DELIBERAZIONE DELLA GIUNTA REGIONALE 7 novembre 2022, n. 1531

“Progetto per il ripristino della funzionalità idraulica del canale della RUGA - recapito finale del depuratore di Neviano”. Proponente: Consorzio di Bonifica “Ugento e Li Foggi”. AUTORIZZAZIONE PAESAGGISTICA ex art. 146 del D.Lgs. 42/2004 e art. 90 delle NTA del PPTR, in deroga ex art. 95.

PARERE TECNICO

Sezione tipologica originaria

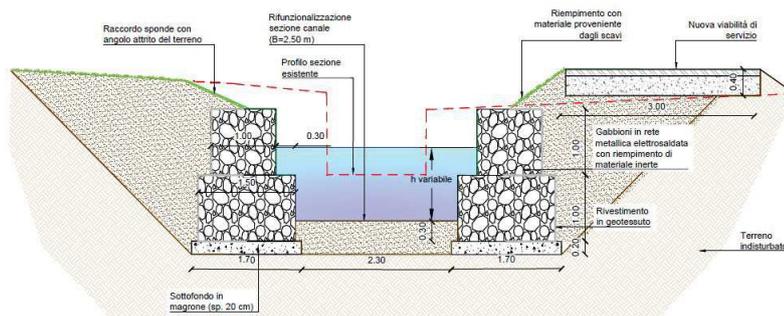
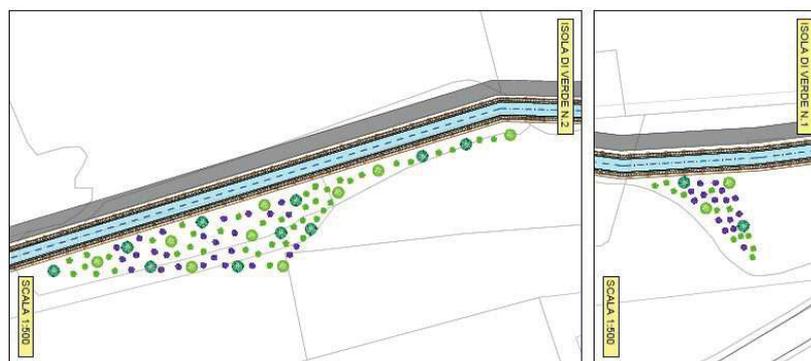
Con nota n. 2470 del 15.03.2022, la scrivente Sezione, con riferimento agli aspetti paesaggistici, ha chiesto al proponente di integrare la documentazione progettuale con uno "Studio di inserimento paesaggistico" e uno "Studio di dettaglio della sezioni tipo", nonché di produrre gli elaborati utili al rilascio del provvedimento di autorizzazione paesaggistica in deroga, con specifico riferimento alla assenza di alternative localizzative/progettuali e al rispetto degli obiettivi di qualità relativi all'ambito paesaggistico "Salento delle serre" in cui l'opera è collocata. Nella medesima nota la scrivente Sezione ha, inoltre espresso delle prime considerazioni in merito alla compatibilità paesaggistica del progetto esaminato, evidenziandone gli elementi di criticità che qui si riportano per completezza:

- *Il corso d'acqua in esame viene rettificato riducendo le anse e le asperità e in alcuni tratti anche deviato dal percorso attuale conferendo allo stesso un maggior carattere artificiale. Vi è peraltro una eliminazione della vegetazione arborea ed arbustiva attualmente esistente in prossimità dell'alveo che produce la riduzione degli ambienti umidi ed ombreggiati; tale previsione rischia di avere impatto sui caratteri paesaggistici ed ambientali del luogo. Inoltre la scelta di una sezione rettangolare con pareti perfettamente verticali contribuisce alla perdita di carattere naturale del corso d'acqua ed impedisce lo spostamento di popolazioni animali in direzione trasversale al canale. Viene inoltre realizzata ex-novo una viabilità di servizio che, per quanto di sezione ridotta, costituisce ulteriore artificializzazione del corso d'acqua. Tale viabilità risulta priva di verde al margine e di qualsivoglia elemento di qualificazione paesaggistica.*

- *Occorre pertanto integrare il progetto con una previsione di ripristino paesaggistico dei luoghi, mantenendo per quanto possibile l'andamento sinuoso del corso d'acqua o in alternativa sfruttando tutte le aree residuali, dove il percorso attuale viene abbandonato, come aree in cui impiantare arbusti, siepi e filari di alberi che contribuiscano alla qualificazione paesaggistica dell'opera anche con la previsione di creare comunità vegetali ripariali stabili. Si sollecita inoltre la realizzazione delle pareti del canale con un andamento a gradoni, per attenuarne il carattere artificiale, ovvero di prevedere dei punti di accesso al fondo e attraversamento trasversale del canale con elementi inclinati o gradonati, al fine di facilitare il movimento delle popolazioni animali e mantenere la funzione di corridoio ecologico. Al fine di assicurare la continuità ecologica del canale, con riferimento alla allo scolare di attraversamento della SP279, si suggerisce di prevedere, al di sopra del fondo in calcestruzzo, l'inserimento di materassini tipo "reno" al fine di consentire la formazione di un substrato terroso che consenta l'attecchimento di vegetazione e mantenga il fondo costantemente umido;*

- la sezione di progetto abbandona da quella rettangolare inizialmente proposta per passar ad una sezione gradonata più consona sia alle necessità di naturalizzazione e attecchimento di specie vegetali che di spostamento delle popolazioni animali in direzione trasversale al canale, come rappresentato nella tavola "G.9_Sezioni tipologiche";

Si specifica inoltre che “sono state apportate modifiche finalizzate all’ottemperanza delle osservazioni del Dipartimento ambiente, paesaggio e qualità urbana, Sezione tutela e valorizzazione del paesaggio della Regione Puglia, in particolare:

- In alternativa alla sponda del canale realizzata da gabbioni sovrapposti è stato prevista la realizzazione con gabbioni sfalsati, realizzando un gradino, per consentire il superamento da parte della fauna locale. In particolare il gabbione inferiore, di dimensioni 1.00x1.00 m, è stato sostituito con uno della stessa altezza ma di larghezza pari a 1.50 m, al fine di conferire alla sezione del canale un andamento a gradoni, per facilitare il movimento delle popolazioni animali e mantenere la funzione di corridoio ecologico con interventi di ingegneria naturalistica.

Confronto tra asse di rilievo (in rosso), asse di progetto consegnato a novembre 2021 (in verde) e asse di progetto di cui alla presente revisione progettuale (in blu) tra le sezz. 45 e 51

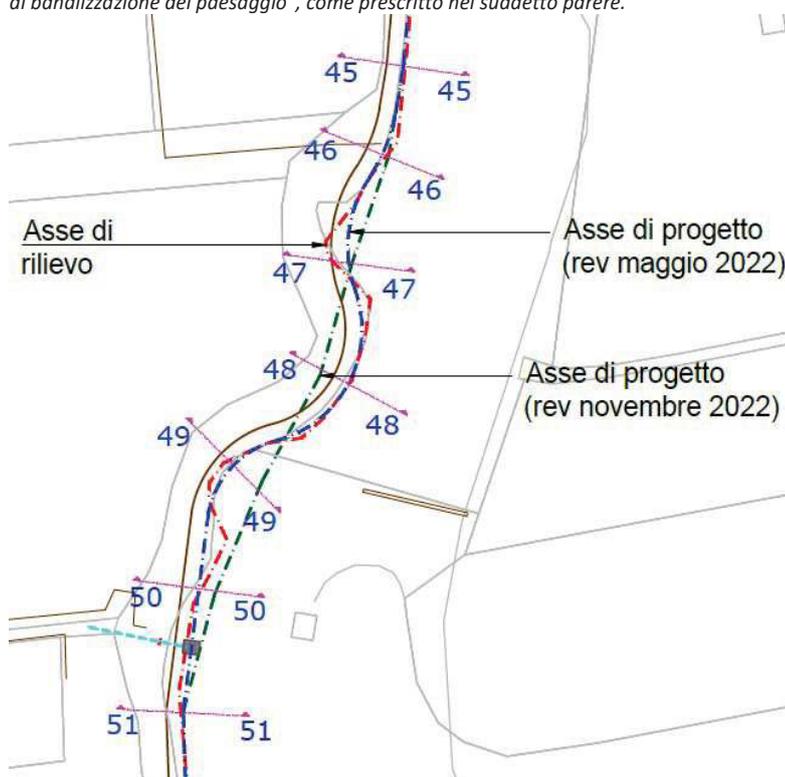
- il canale, nella nuova formulazione progettuale, si discosta in misura minore dal percorso originario mantenendo per lunghi tratti un andamento sinuoso, anziché essere rettificato, conservando pertanto un carattere più naturale, "specificando che le parti di canale non più utilizzate saranno riempite con materiale proveniente dagli scavi ed eventualmente rinverdite"

“Nella revisione progettuale consegnata a novembre 2021 era stata operata una rettifica dell'asse tra le sezioni 45 e 51; tuttavia, a seguito del parere espresso dalla Regione Puglia, dipartimento ambiente, paesaggio e qualità urbana, Sezione tutela e valorizzazione del paesaggio [...], tale rettifica è stata rivista, in modo da avvicinare l'asse di progetto a quello rilevato, al fine di “mantenere per quanto possibile l'andamento sinuoso del corso d'acqua [...] tenendo conto che occorre contenere il più possibile

la rettifica del canale, conferendo allo stesso il carattere più naturale possibile per scongiurare un effetto di banalizzazione del paesaggio”, come prescritto nel suddetto parere.”
